Pilny komunikat dotyczący bezpieczeństwa

BR-06512

Systemex® CS-2100i/2000i Systems

"Dane o niskim poziomie wiarygodności" nie oznaczone jako takie podczas przesyłania ich do komputera pełniącego rolę hosta

[Ekran potwierdzający ustawienia urządzenia serii CE].

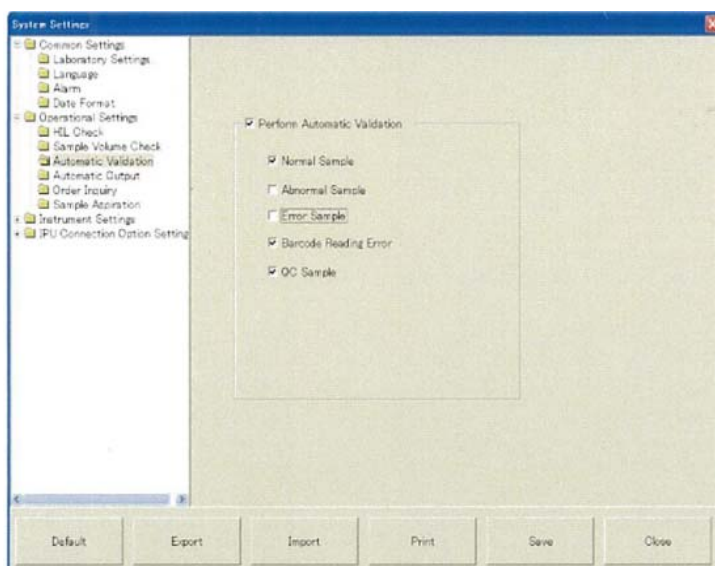
W toku badań ustalono, że oprogramowanie zawierało błąd pozwalający na wysłanie do Hosta oznaczonych flagą danych o niskim poziomie wiarygodności w sytuacji, w której w ustawieniach Automatycznej Walidacji urządzenia serii CS ustawiono wysyłanie do Hosta wyłącznie "Normalnych próbek". Ryzyko związane z tego typu defektem jest niskie, gdyż dane wysyłane z urządzenia serii CS są prawidłowe i oznaczone flagą określającą niski stopień ich wiarygodności. Niemniej jednak okazało się, że klient nie zauważył, iż dane charakteryzują się niskim stopniem wiarygodności, gdyż w ustawieniach Hosta wybrano parametry nie pozwalające na odbiór z urządzenia danych oznaczonych flagą oznaczającą ich niskim poziom wiarygodność.

(4) Ustawienia, dla których Host nie odbiera flagi, a w ustawieniach Automatycznej Walidacji w urządzeniu serii CS wybrana jest pozycja "Normalna próbka".

B. Wybrana jest pozycja "Normalna próbka" i zmieniają Państwo ustawienia, przy których Host odbiera z tego powodu flagę.

→ Należy wprowadzić zmianę w ustawieniach na Państwa własną odpowiedzialność.

W celu potwierdzenia ustawień, należy sprawdzić dane przedstawione na rysunku poniżej.

W celu zapobieżenia błędnej Automatycznej Walidacji oflagowanych wyników, przeprowadzać będziemy aktualizację oprogramowania (SW01-62), zgodnie z hierarchią ważności.
